WYJAŚNIENIA treści SWZ

Dotyczy postępowania o udzielenie zamówienia publicznego prowadzonego w trybie podstawowym bez negocjacji, o którym mowa w art. 275 pkt 1 ustawy z dnia z 11 września 2019 r. - Prawo zamówień publicznych na: „**Rozbudowę i przebudowę placu i dróg wewnętrznych na terenie Zakładu Utrzymania Czystości w Słupsku przy ul. Bałtyckiej 11A**”, Nr postępowania 18/T/2022.

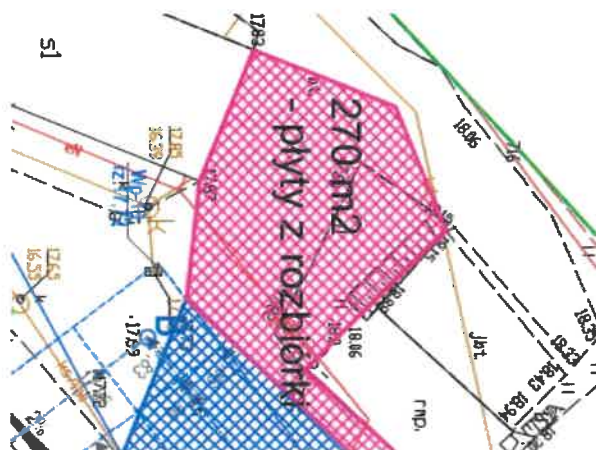
18. Prosimy o informację, czy powierzchnie oznaczone kolorem zielonym mają mieć konstrukcję jak dla „nawierzchnia bitumiczna nowa i odtwarzana” – tzn., pełna konstrukcja o nawierzchni bitumicznej.

Odpowiedź: Kolor zielony oznacza wykonanie pełnej konstrukcji o nawierzchni bitumicznej.
